# SSW<sub>2011</sub> への質問とその回答

Ver2

2012年10月

鋼板製外壁構法標準委員会・編集WG  
社団法人日本金属屋根協会 技術委員会

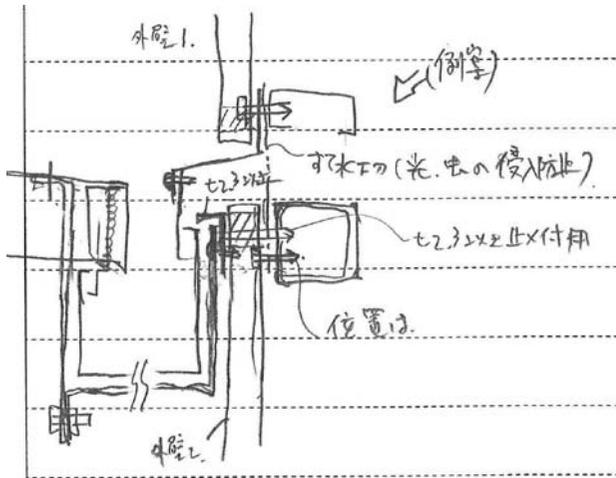
D-13	<p>P53、載荷方法の“エアバッグ”を例示していただけないでしょうか。</p>	<p>エアバッグを採用した試験の様子を以下に示します。</p> 
D-14	<p>SSW2011、P57の図2.5.3において測定点番号D1～D6を図示したほうが分かりやすいと思います(データからD1、D2が荷重点の下で、それ以外は胴縁部分)。</p>	<p>ご指摘の通りです。</p>
D-15	<p>P57(P61)の負曲げですが、 と違い</p>  <p>変位が進んだ点というのは数字で表しづらいと思いますが、グラフからの目視判定という程度でしょうか。</p>	<p>最大荷重</p> <p>グラフデータ中の荷重増加量と変位増加量との関係から、勾配が最も緩くなり急激に変形が増加しはじめる点に着目して下さい。</p>
D-16	<p>施工をする者として、試験結果の数値は必要でしょうか？</p>	<p>施工仕様が要求性能を満足しているかの確認は、専門工事業者として必要です。</p>
D-17	<p>試験ルート1及び2に関して、その試験について誰がどの機関で行うのか。また、現場ごとに(メーカーか施工者か)(メーカーか公的機関か)行うのか、御教示下さい。</p>	<p>構造耐力の判断は設計者が行いますが、検討にするにあたり一般的な仕様の強度データ等の各種技術情報提供は製品供給業者が行う必要があります。特殊な設計条件や仕様での性能確認に関しては一般的に設計者、総合工事業者、専門工事業者、製品供給業者の合同で行われていると思われます。</p> <p>実施場所については、試験設備を有している製品供給業者もありますが、公的機関では(一財)建材試験セン</p>
